Service Information

SINTOMA:

Possibilidade de ausência ou intermitência de som.

Figura 2

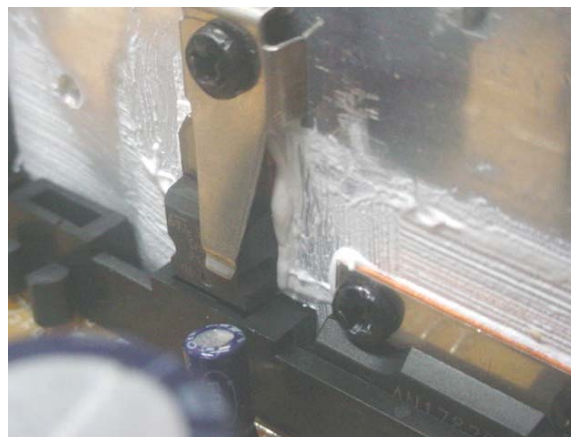
Este sintoma pode estar relacionado a problemas na dissipação térmica do Transistor FET (posição 7302 do painel COMBI).

Verificar a quantidade de pasta térmica existente entre o FET a mica e o dissipador (Figura 2). Ao detectar insuficiência ou ausência de pasta, o posto deverá aplicá-la em quantidade suficiente entre as partes indicadas, evitando assim que o FET venha a sofrer super-aquecimento e provocar interrupção de seu funcionamento.
